Verkoop [Afd 8.4.2]

Niet conform

Verslagnummer:
 40/18042025/46185/50490/2

Inspectie adres: A.van campenhoutlaan 2, 1860 Meise (België)
 Type: Verkoop [Afd 8.4.2]

Elektrisch bord

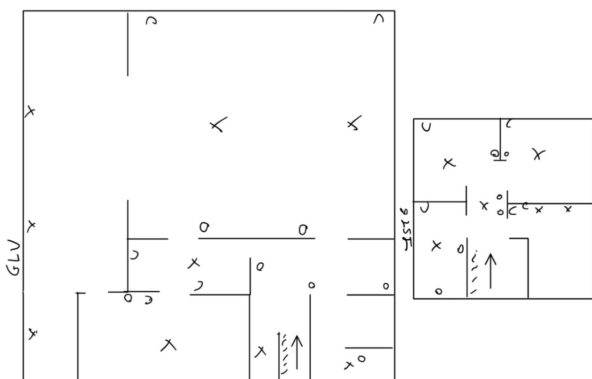
- De aardingsonderbreker is niet conform of afwezig. - oAfd 5.4.3.5
- De continuïteit van de PE, de stationaire toestellen klasse 1 en/of de equipotentiale verbindingen is niet verwezenlijkt. - oAfd 4.2.4.3

- De aarding van de stopcontacten zijn niet aangesloten op de aardingsgeleider. - oAfd 5.3.5.2.b
- Het eendraadsschema en situatieplan zijn niet aanwezig. - oAfd 3.1.2.1

- Geleiders van het type VOB zijn niet in een buis geplaatst en/of zoals het zou moeten. - oAfd 5.2.9.3
- Schakelaars / stopcontacten / aftakkingsdozen zijn niet conform bevestigd. - oAfd 5.3.4.2c; oAfd 5.3.5.2; Afd 1.4.1; Afd 1.4.2; oAfd 5.3.5.4

- Aansluitingen voor samenvoegingen, verbindingen of aftakkingen van kabels werden niet uitgevoerd in overeenstemming met de regels van de kunst in dozen, borden, aansluitklemmen van schakelaars, stopcontacten of in de ruimtes van hanglichtarmaturen. De inbouwdozen van schakelaars en stopcontacten moeten voldoende groot zijn om gemakkelijk verbindingen hierin te kunnen maken. - oAfd 5.1.1.2; Afd 1.4.1; Afd 1.4.2; Afd 5.2.6

- Een of meerdere stopcontacten zijn niet van kinderbeveiliging voorzien. - oAfd 4.2.2.3.b; Afd 8.2.1; Afd 8.2.2
- De isolatie van niet gebruikte geleiders is weggenomen of hun uiteinde zijn niet geïsoleerd. - oAfd 5.2.1.4
